S-a înregistrat cu numărul: **SC2022-011627** din **12.05.2022**

Obs. REF DEZBATERE PUBLICA -ACTIVITATI COMERT
STRADAL

avand in vedere **dezbaterea publica** a Proiectului de Hotarare referitor la aprobarea Regulamentului privind conditiile de desfasurare a activitatilor de comert stradal - terase pe raza Municipiului Timisoara, din data de **19.05.22, ora 17.00**, formulam prezentele solicitari :

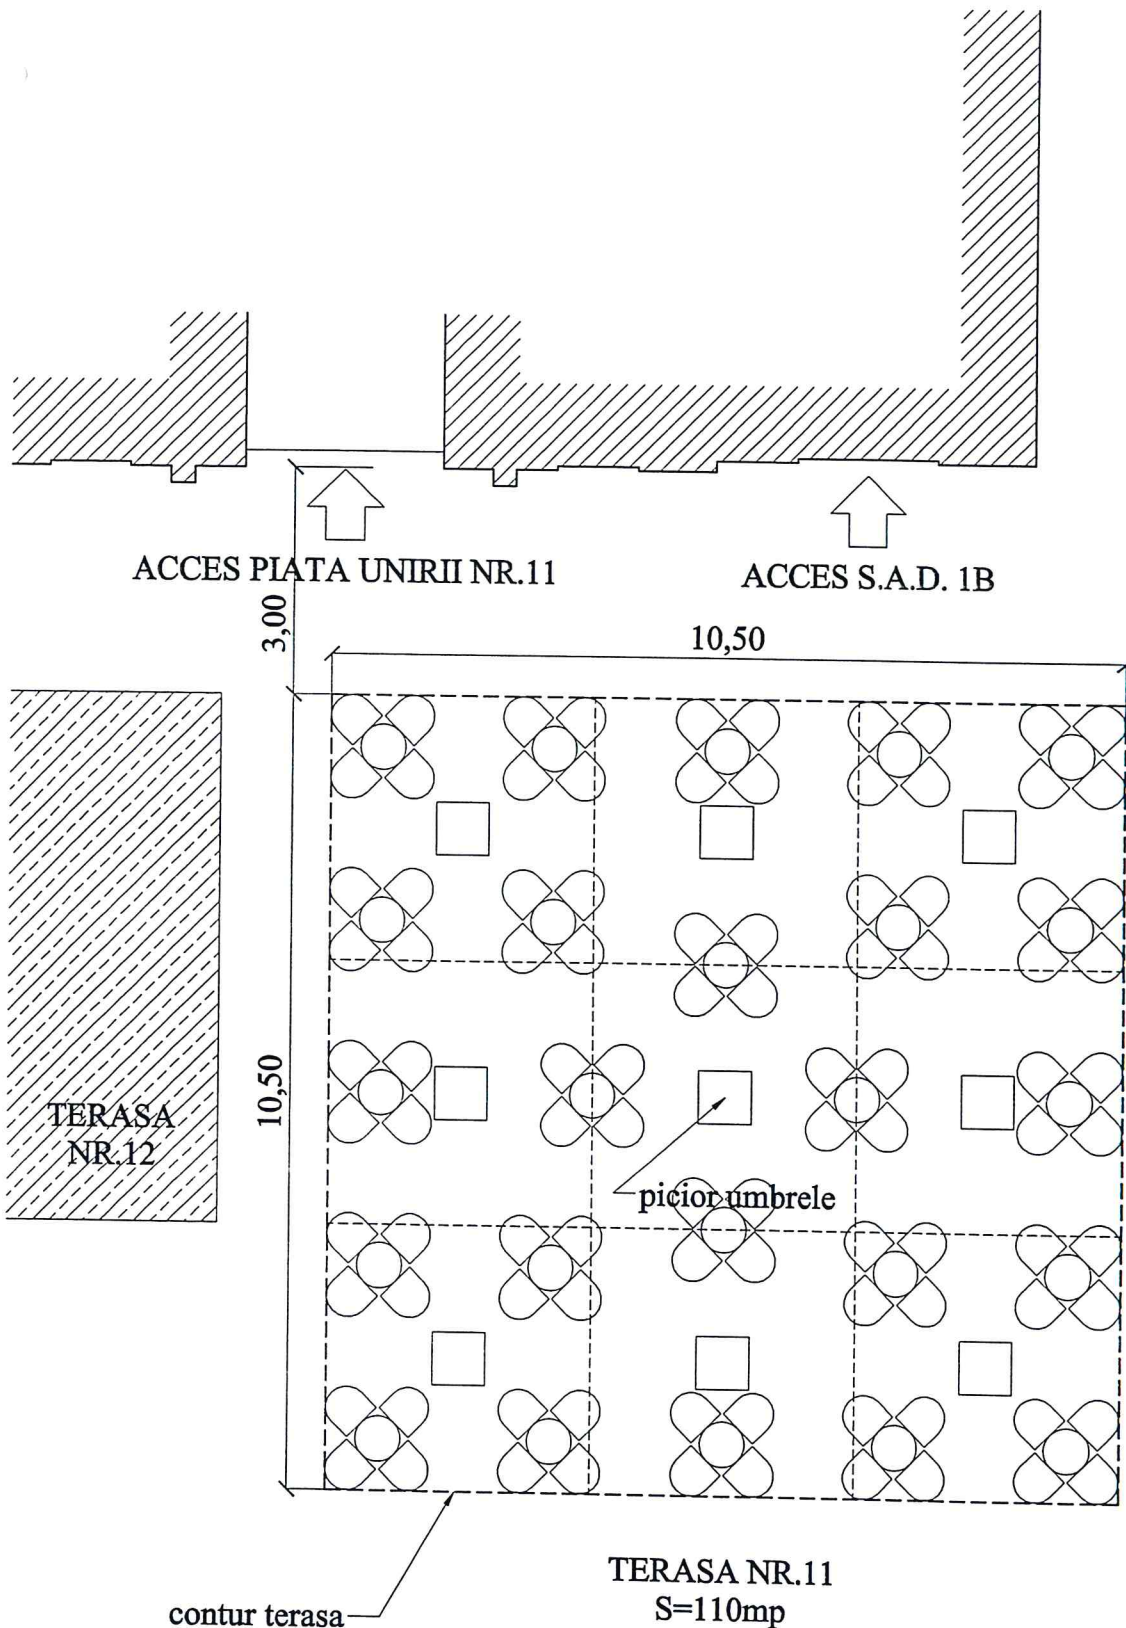
- Solicitam pastrarea spatiului de trecere pietonal cu o latime de **3 metri** de la linia cladirilor ;
- Solicitam, de asemenea, dispunerea mobilierului la o distanta de cel mult **10.5 m** fata de limita spatiului de trecere pietonal, astfel incat mesele sa poata fi incadrate sub umbrele si nu la intersectia lor, situatie in care, in caz de timp nefavorabil, apa pluviala se va scurge pe mese si scaune.
- Prin modificarea distantei de la **7 m** la **10,5 m**, spatiul ne-ar permite distantarea meselor astfel incat sa tinem cont de comportamentul consumatorului post-pandemie.

- Avand in vedere ca in ultimii doi ani, in perioada in care am functionat preponderent la exterior, atat vara cat si iarna, amplasamentele au fost dispuse pe o distanta de **10,5 m**, adica **3 randuri de umbrele** si s-a dovedit ca **nu am incomodat traficul pietonal** sau al velo-curierilor ,solicitam ca prin noul regulament sa se modifice corespunzator suprafata prevazuta in anexele 2 si 8, respectiv **de la 7 m la 10,5 m** .(atasat plan terasa)
